# Stellungnahme zu den Berichten

"Beurteilung der Möglichkeit einer Rückholung der LAW-Abfälle aus der Schachtanlage Asse" DMT / TÜV NORD

"Studie zur Beurteilung der Machbarkeit einer Umlagerung aller oder Teile der radioaktiven Abfälle in der Schachtanlage Asse II" ERCOSPLAN / TÜV NORD

"Schachtanlage Asse II - Beschreibung und Bewertung der Stilllegungsoption Vollverfüllung" AF-Colenco / GRS / IfG

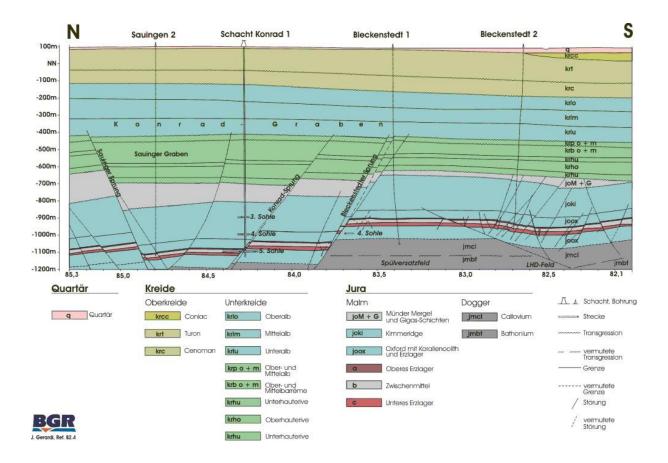
Interessant ist das Unterkapitel 4.1.3, das auf neuen und der AGO bislang nicht bekannten Bearbeitungen beruht (Franzke und Schwandt, 2008; Voigt et al. 2008).

So wird beispielsweise referiert, dass sich das Schollensegment des Harzes erst seit dem Coniac (Oberkreide) aus seiner Umgebung herauszuheben begann. Zwischen dem Harz und der Subherzynen Senke kamen so seit der Oberkreide an der Nordrandstörung vertikale Versetzungsbeträge von rund 7 Kilometern zustande. Es ist daher schlechterdings nicht vorstellbar, dass die Unter- und Oberkreideschichten, die den Gifhorner Trog und das genehmigte Endlager Schacht Konrad diskordant überlagern, von Bruchtektonik verschont worden sein könnten. Hieraus ergeben sich neue Gesichtspunkte für die Barrieren-Integrität des Endlagers Konrad und damit indirekt auch für die Rückhol-Optionen für die Asse, soweit die Abfälle in Schacht Konrad endgelagert werden sollen.

Die neuen Erkenntnisse, dass sich der Asse-Sattel noch im jüngeren Tertiär und Quartär herausgehoben haben soll, werfen erneut die Frage auf, ob Endlager in den norddeutschen Salzstöcken über geologische Zeiträume exhumiert werden können. Sie machen deutlich, dass Endlager so tief wie möglich angelegt werden sollten.

**Abbildung 2** – Strukturkarte der Region um den Gifhorner Trog. Die Braunschweig-Gifhorn-Bruchzone (gelb) ist ein Teil der tektonisch aktiven Rheingraben-Riftzone. (Die Lage von Schacht Konrad wurde vom Verfasser ergänzt.)

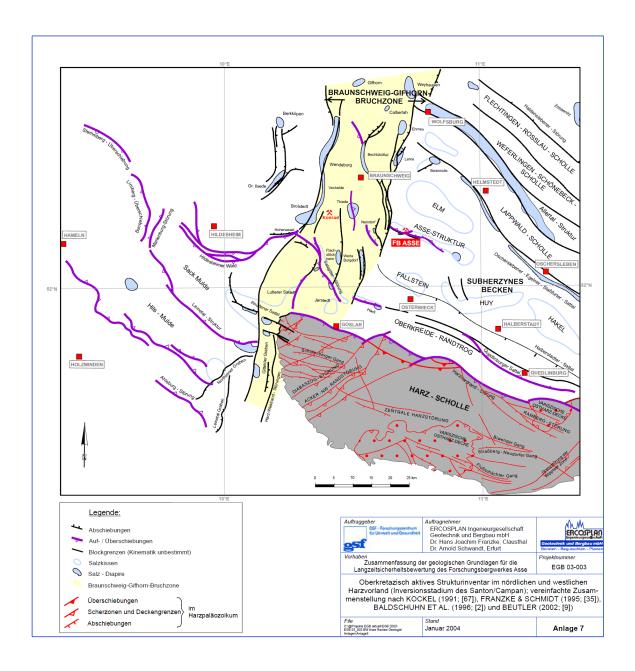
Auch die beiden nachfolgend wiedergegebenen Abbildungen machen die geotektonische Position sowohl der Asse wie auch von Schacht Konrad deutlich. Demnach stellt sich die Braunschweig-Gifhorn Bruchzone als rheinisch streichendes Element in nördlicher Verlängerung des Oberrhein-Grabens dar, der als Zentralgraben des Rheingraben-Riftsystems anzusehen ist. Das Gebiet kann daher auch nicht als tektonisch inaktiv betrachtet werden, selbst wenn in historischer Zeit keine größere seismische Aktivität bekannt geworden ist.

**Abbildung 3** – Kuppenabbaue im Carnallitit, Unterbreizbach.

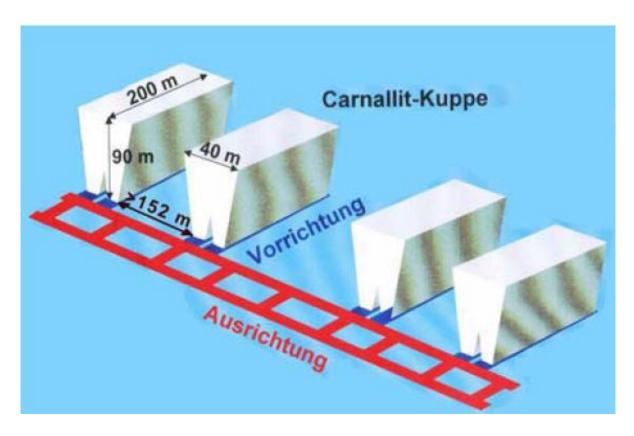
Diese Aussage ist nicht plausibel, weil im Kalibergbau die Herstellung noch wesentlich größerer Hohlräume Stand der Technik ist. So werden z.B. In der Kaligrube Unterbreizbach sogar im Carnallitit routinemäßig Abbaue von 90 m Höhe, 200 m Länge und 40 m Breite aufgefahren (Abbildung 3)

In einem veröffentlichten Exkursionsbericht der Technischen Universität Bergakademie Freiberg (2003) heißt es: "Da Carnallitit eine sehr geringe Festigkeit besitzt, ist der Abbau der Kuppen im Kammer - Pfeiler - Verfahren unwirtschaftlich. Alternativ wurde 1990 im Südost – Feld der 2. Sohle damit begonnen, Carnallitit im Systemkuppenabbau zu gewinnen. Dazu werden, ausgehend von der Aus- und Vorrichtung des Kammer - Pfeiler - Systems, riesige Kammern mit trapezförmigen Querschnitten aufgefahren. Die dabei entstehenden Kammer- und Pfeilerabmessungen verdeutlicht Bild 3.4. Gesprengt werden fast 90 m hohe "Scheiben" mit Volumina von ca. 30.000 m³. Das abgeworfene Haufwerk stürzt größtenteils auf einen Kratzkettenförderer. Das verbleibende Material befördert ein ferngesteuerter Fahrlader, der sich unter der ungesicherten Firste bewegt, zu einem Brecher, von wo aus das Salz über die Bandanlagen bis nach übertage gelangt."
